REN - REDE ELÉCTRICA NACIONAL, S. A.

MODIFICAÇÃO DAS LINHAS ELÉCTRICAS AÉREAS, A 150 kV, DE LIGAÇÃO À SUBESTAÇÃO DE FERNÃO FERRO

ESTUDO DE IMPACTE AMBIENTAL

ADITAMENTO

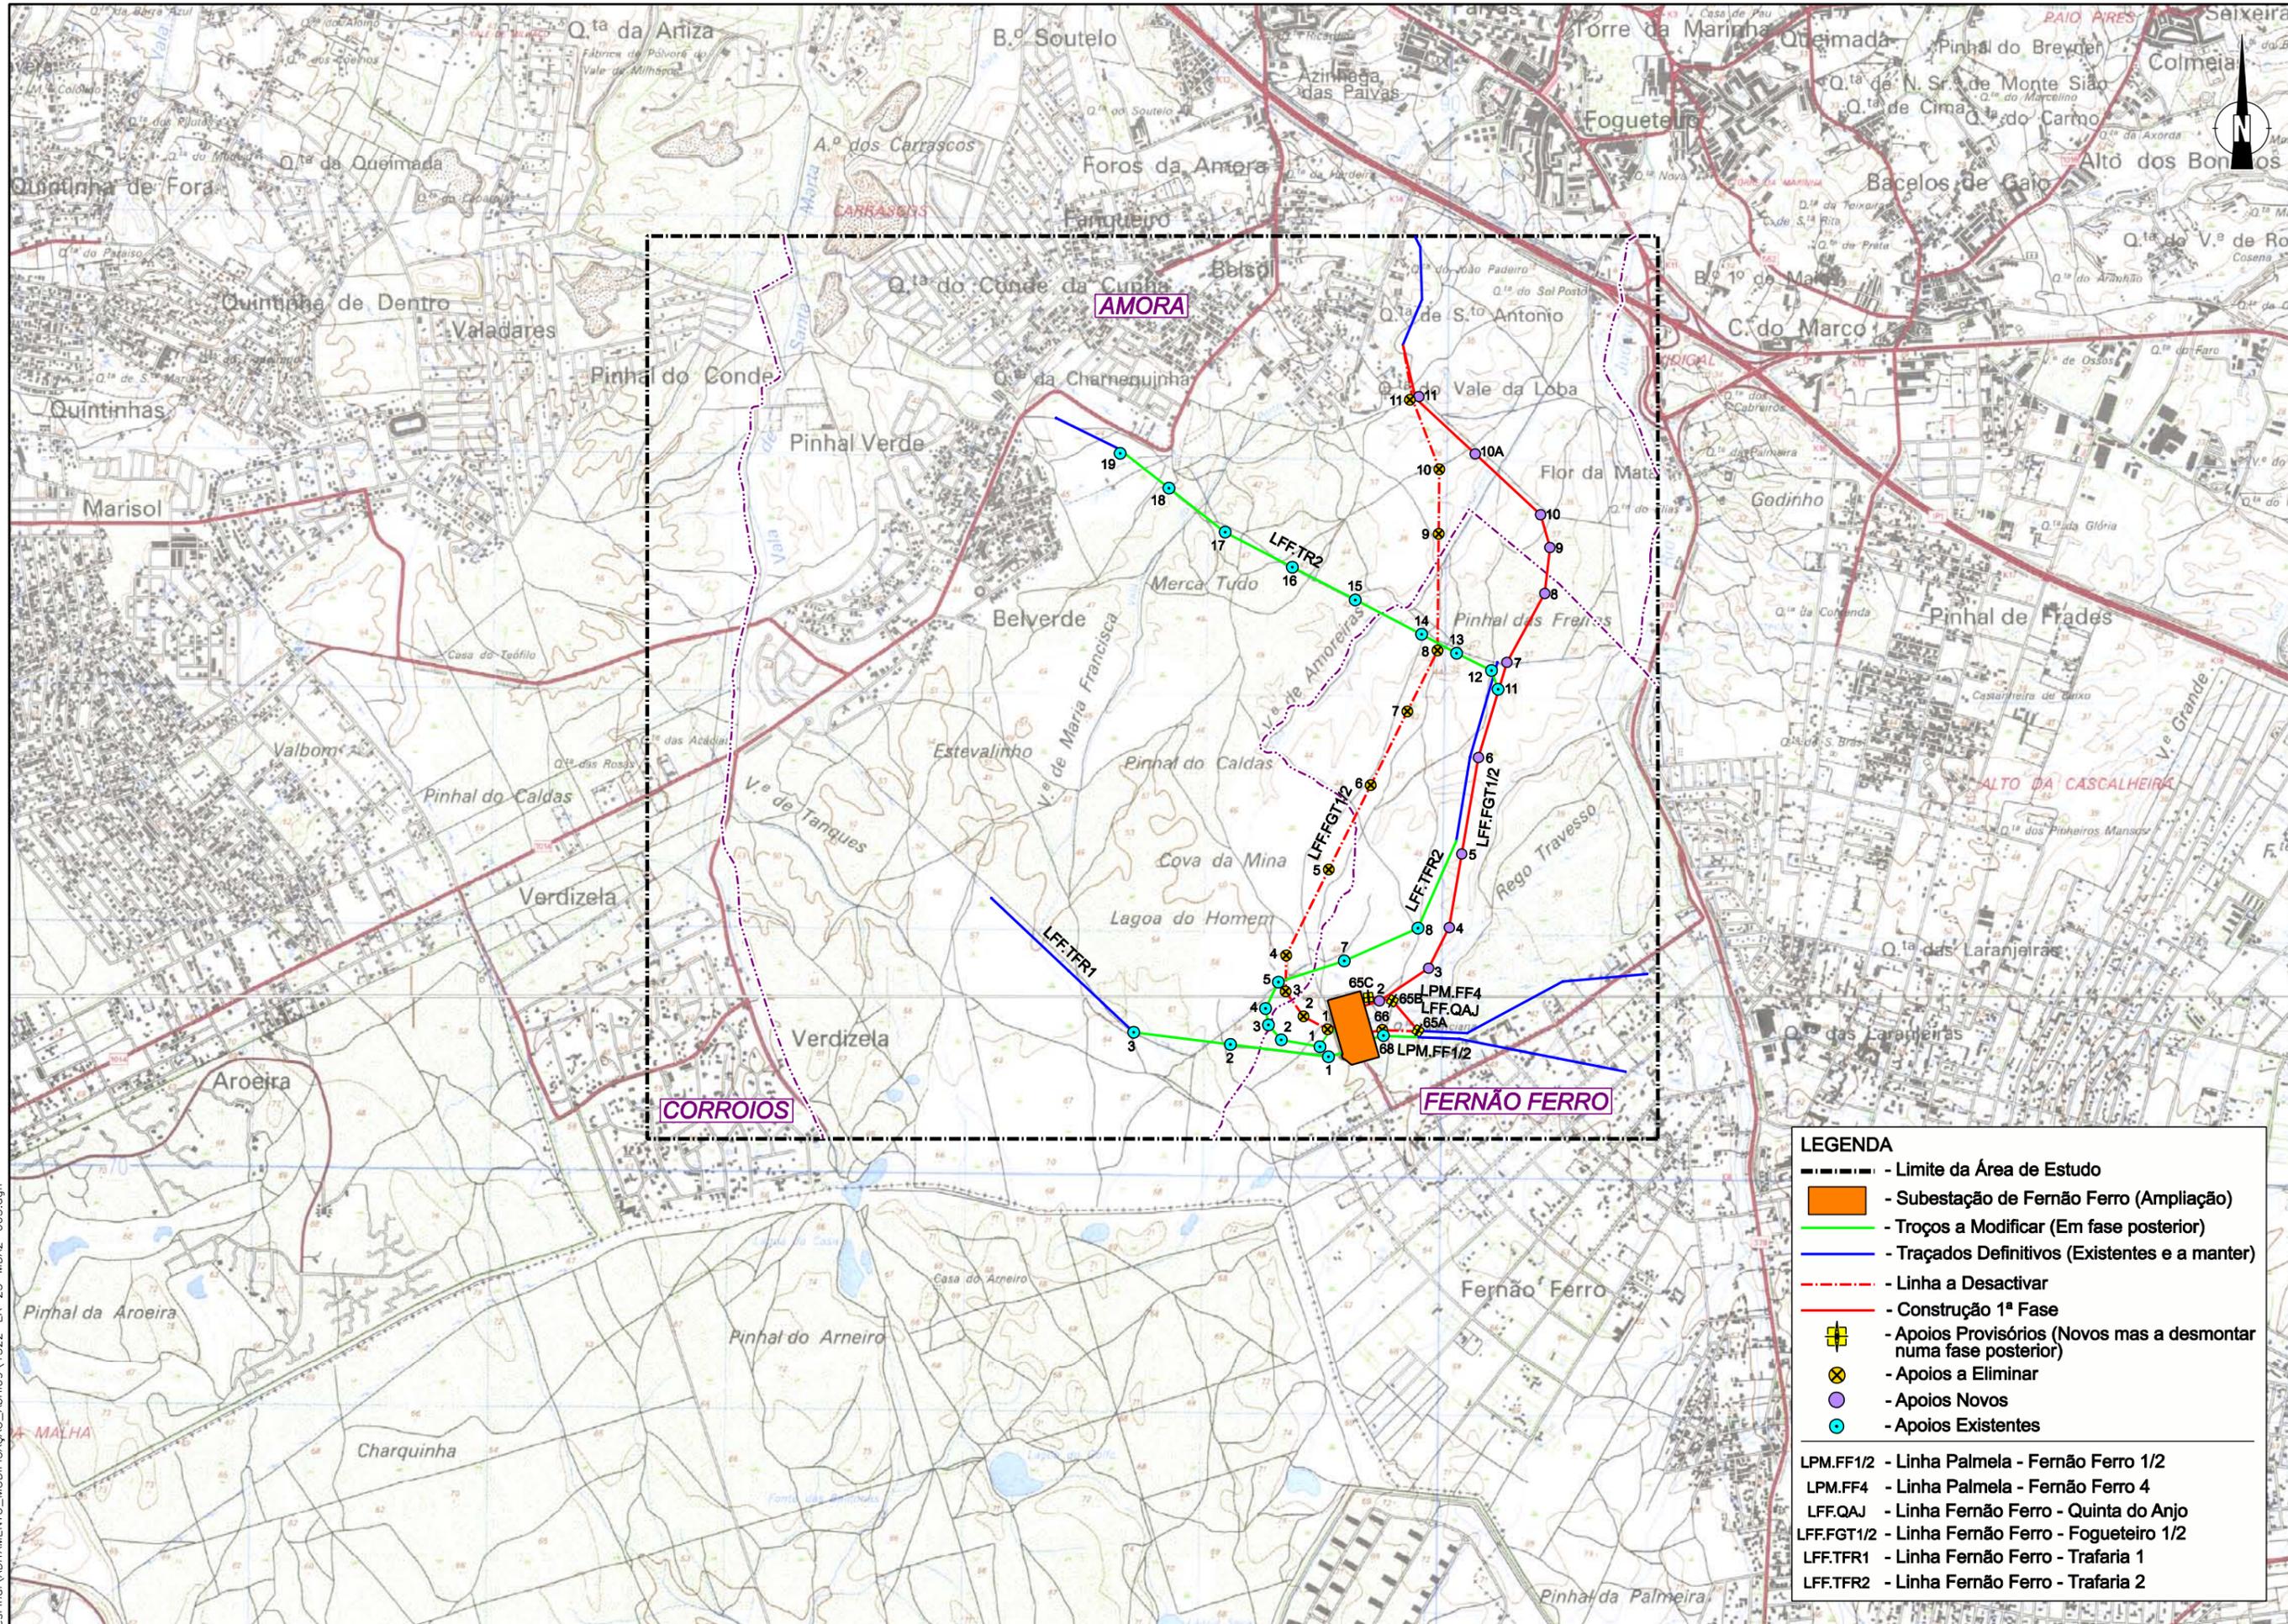
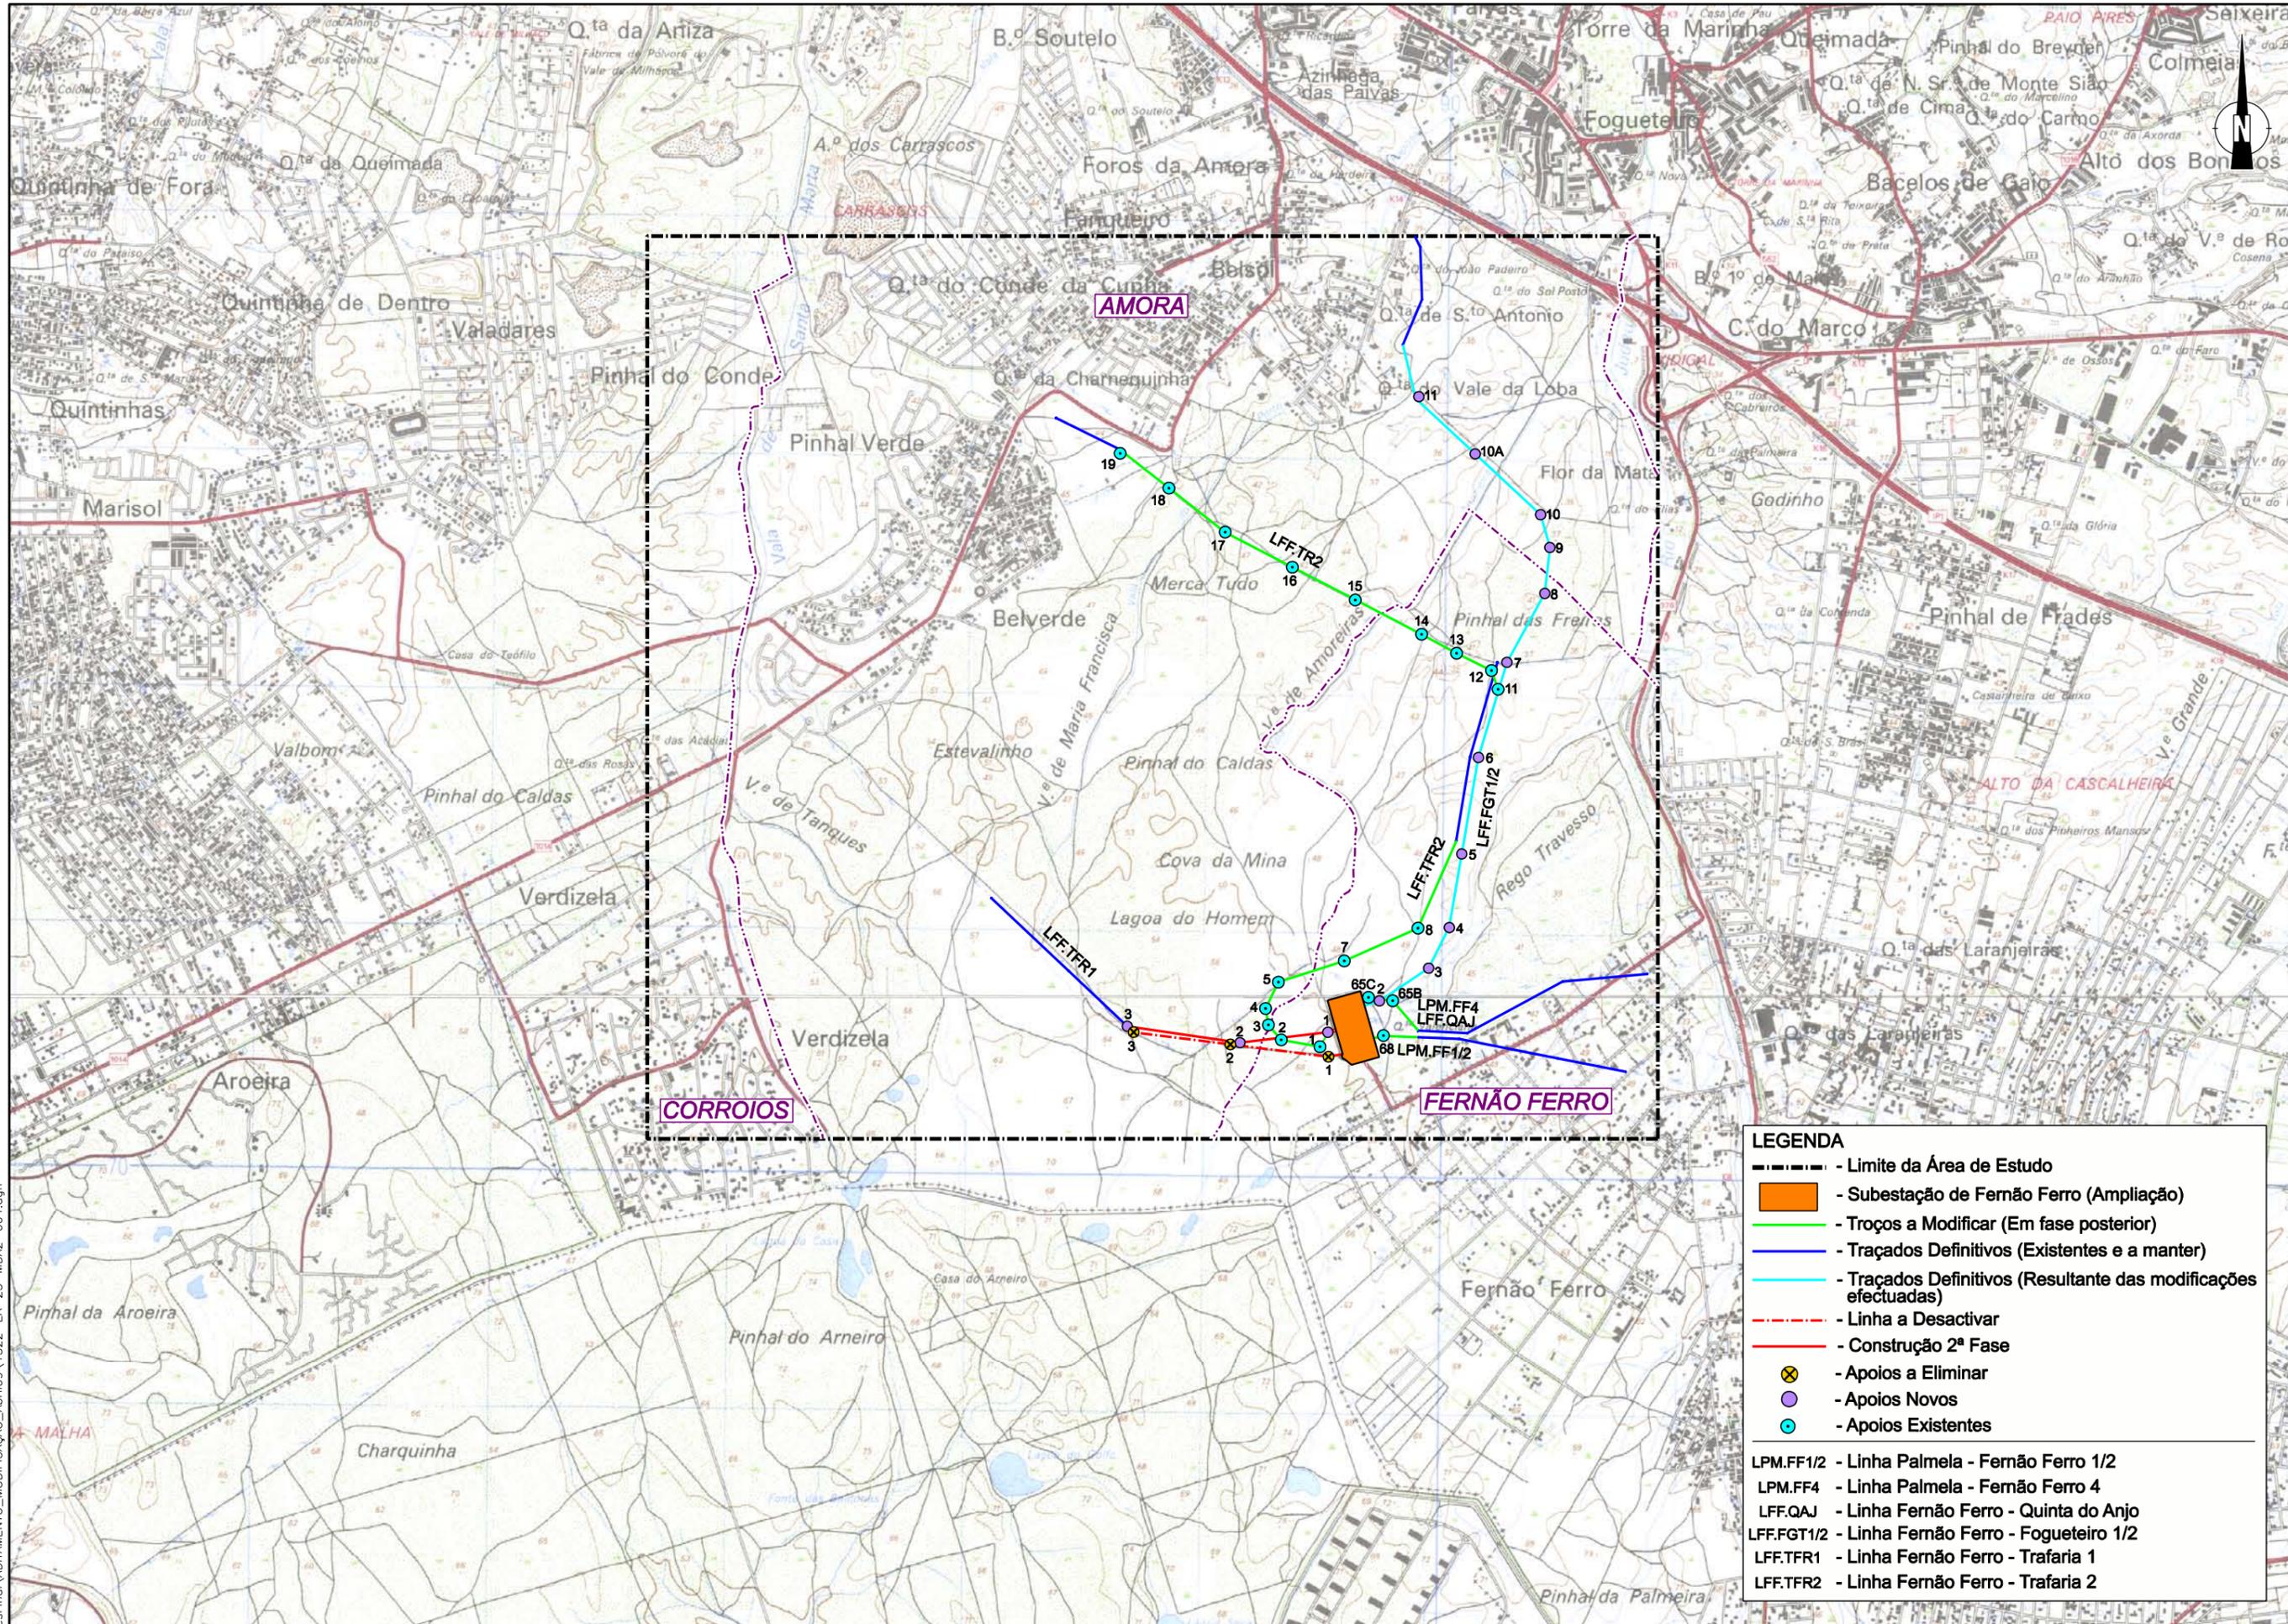
A7) Um novo Esboço Corográfico (admitindo-se a escala 1:25 000), que retracte a situação actual, as 3 fases dos trabalhos e a situação final, através de desenhos individualizados em tamanho A3. Em qualquer dos novos desenhos, as LAT deverão ser identificadas pela sua designação e deverão igualmente constar os apoios com a respectiva identificação numérica.

Em Anexo apresentam-se, em A3 e à escala 1/25 000, 5 Desenhos (**1322-EA-23-MDA2-002 a 1322-EA-23-MDA2-006**) que reflectem a situação actual, os 3 faseamentos da intervenção prevista e a situação final.
